Analyse des changements proposés par Galaxy Lithium (Canada) Inc. au projet de mine de lithium Baie James

VERSION FINALE DU RAPPORT

MAI 2025

Figure 1. Carte des modifications proposées au projet.

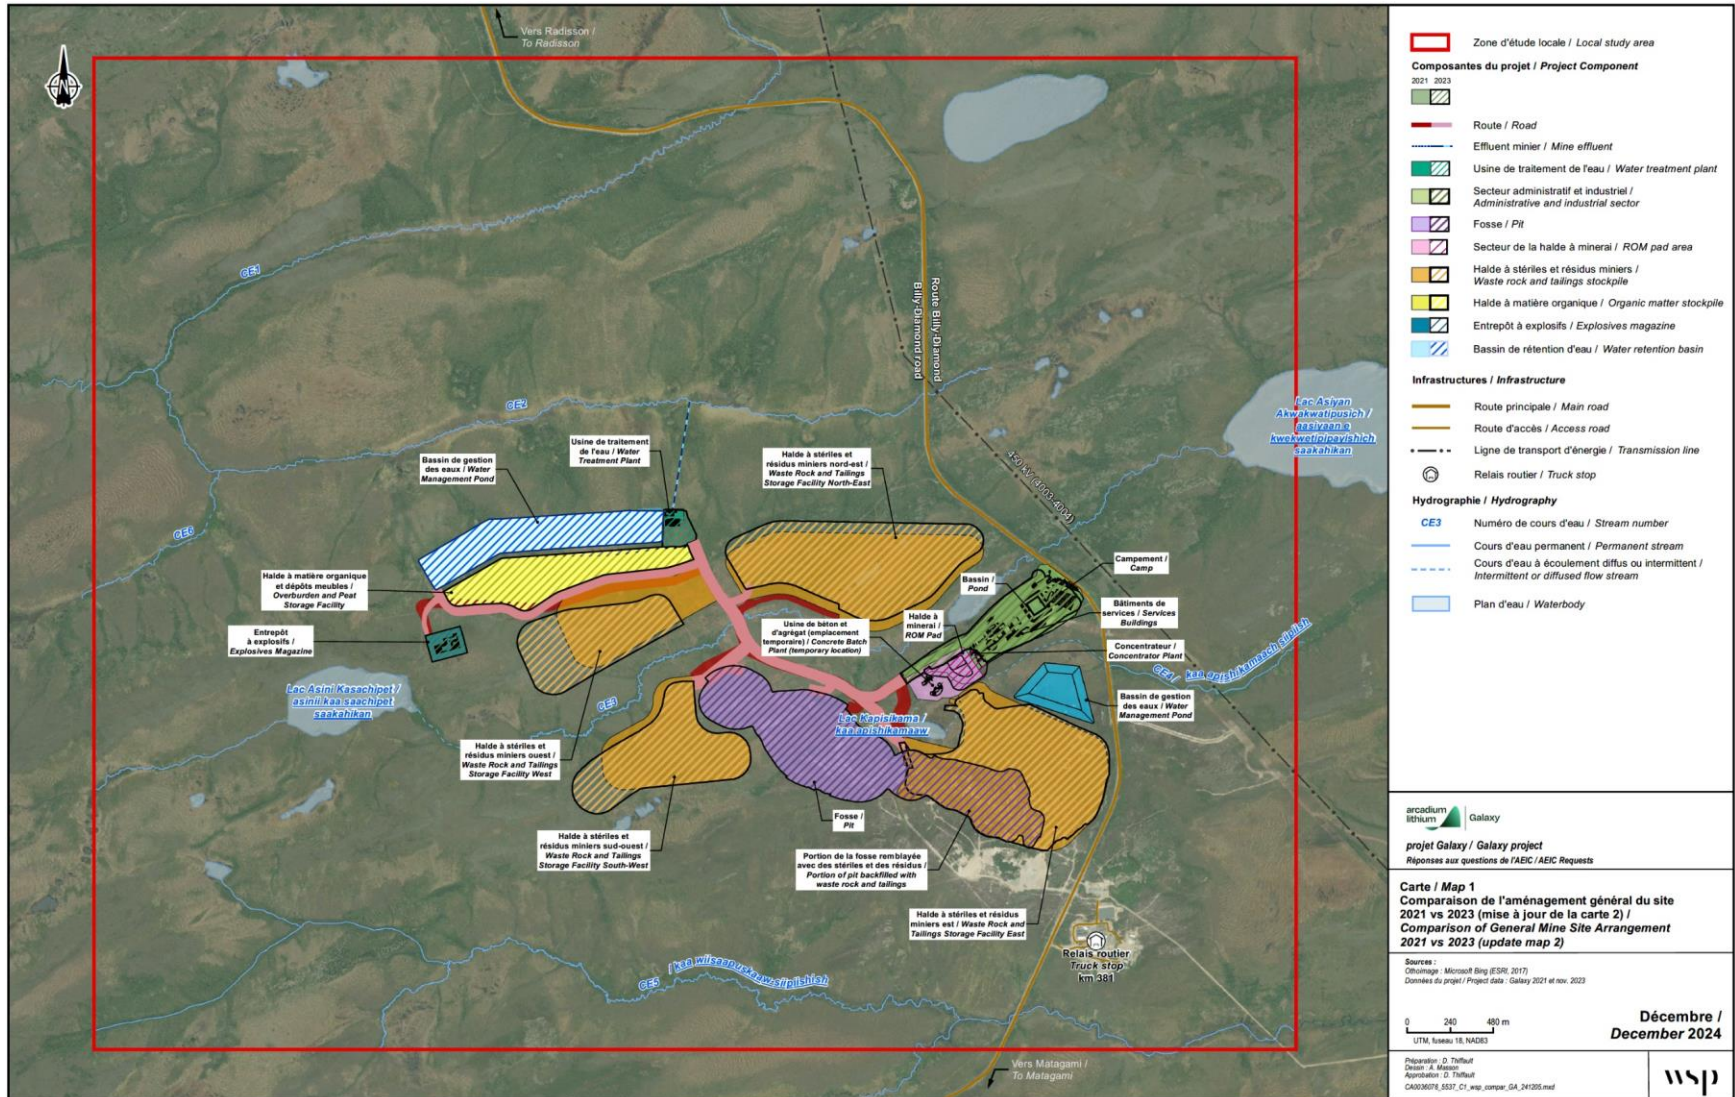
Le promoteur propose de modifier son plan initial en ajustant l'emplacement et la configuration de certaines haldes, comme illustré dans la figure 1. Plus précisément :

- **Le déplacement de la halde ouest** : celle-ci sera déplacée de 262 mètres vers l'ouest-sud-ouest à la suite de forages de condamnation réalisés en 2022, qui ont mis en évidence des indices de lithium sous cette zone. Ce déplacement répond aux exigences de la réglementation provinciale, qui impose l'éloignement des infrastructures minières des zones de minéralisation.
- **Le déplacement de la halde nord-est** : celle-ci sera déplacée de 60 mètres vers le nord afin de l'éloigner du cours d'eau CE3. Cette mesure vise à réduire les risques de contamination et à protéger les habitats aquatiques sensibles.
- **La modification de la forme de la halde sud-ouest** : son contour sera ajusté afin de l'éloigner du cours d'eau CE3 et d'éviter les étangs situés au sud. Cette modification n'affecte pas sa capacité de stockage.

Ces ajustements ont pour objectif de limiter les impacts sur les ressources en eau et de minimiser les risques environnementaux liés à la proximité des milieux aquatiques.

L'AEIC recommande que la zone géographique occupée par les infrastructures soit modifiée pour inclure une référence à la figure 1 et figure 2 du présent rapport à la condition 1.43 de la déclaration de décision. Cela permettra de s'assurer que les conditions existantes dans la déclaration de décision s'appliquent aux

Figure 2. Empreinte proposée du projet modifié versus l'empreinte du projet 2021.

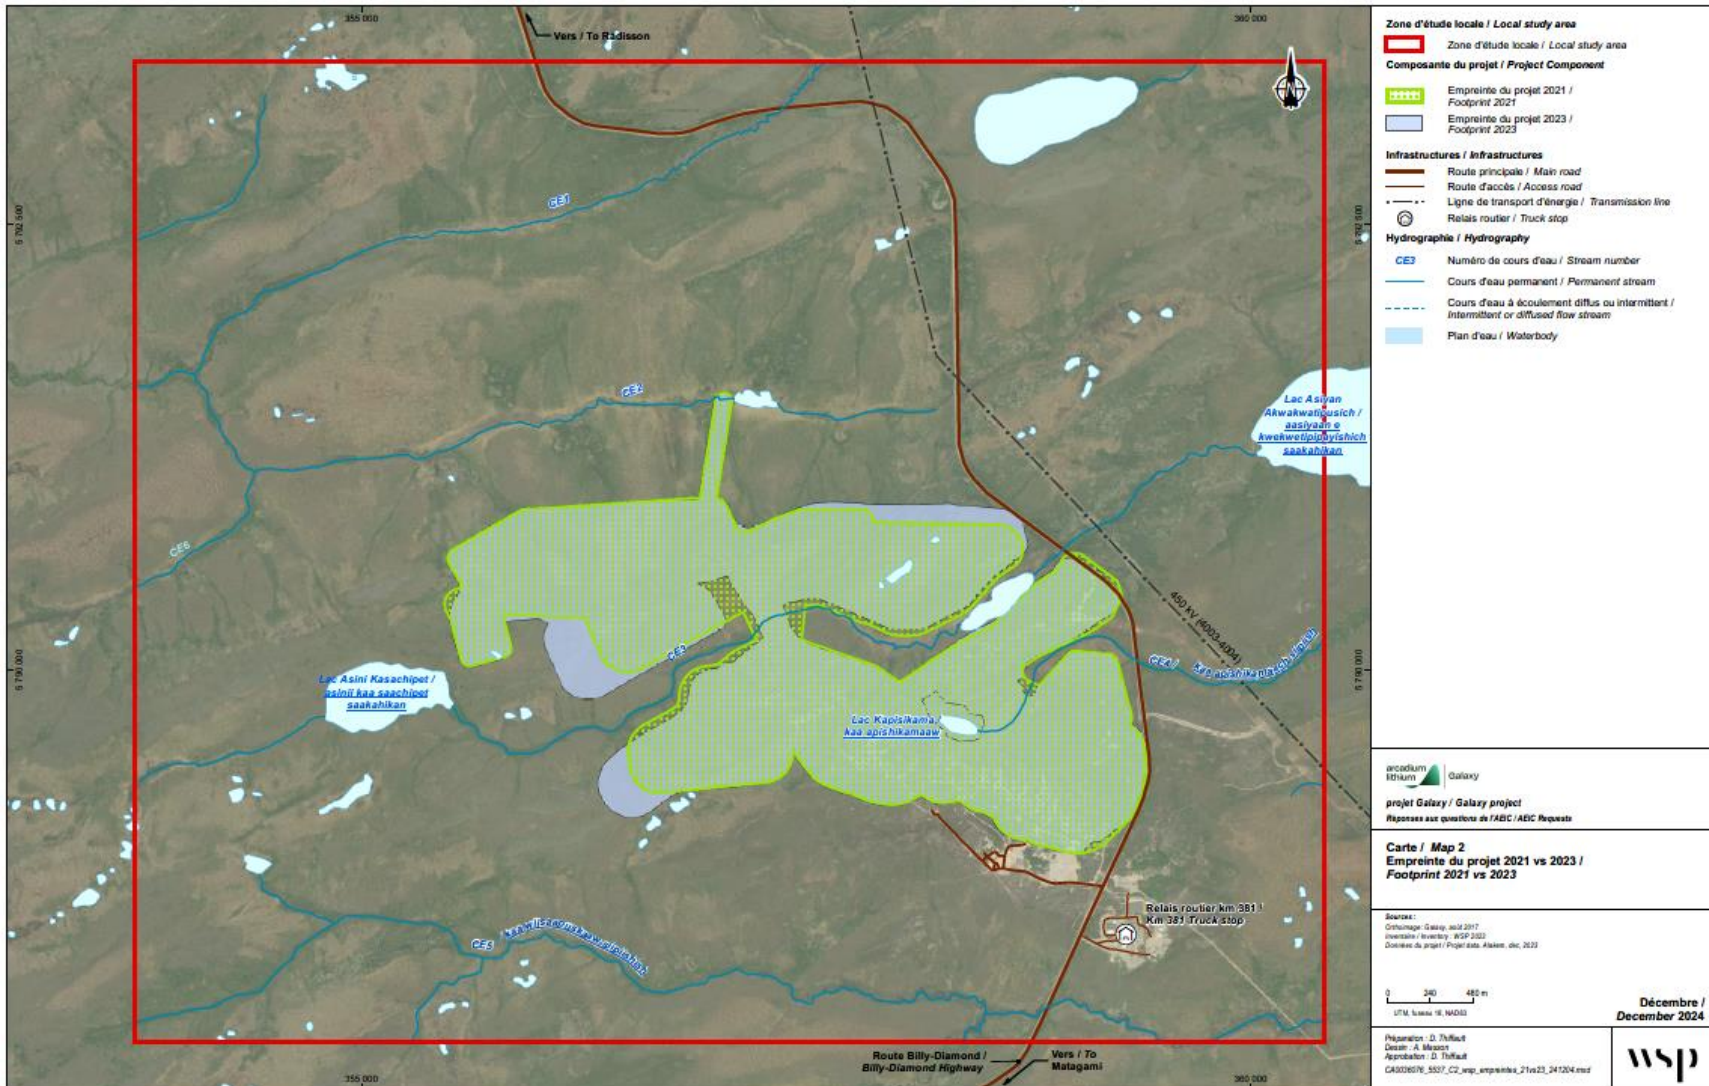
Les changements proposés entraîneraient une augmentation de 35,18 hectares de la superficie de la zone du projet désigné, comme illustré dans la figure 2. Cela représente une augmentation de 7,8% par rapport à l'empreinte globale évaluée lors de [l'évaluation environnementale de 2022](#) (RCEI, numéro de référence 80141, document 74).

Selon l'analyse réalisée par le promoteur, les haldes maintiendront la même superficie et la même capacité de stockage pour les stériles et résidus miniers. Cependant, le promoteur mentionne qu'il y aura une augmentation de 35,18 hectares de superficie d'habitats affectés par rapport à la superficie présentée lors de l'évaluation environnementale, augmentant l'aire d'exploitation minière de 7,8% au maximum, ce qui demeure sous les seuils indiqués dans le *Règlement sur les activités concrètes*.
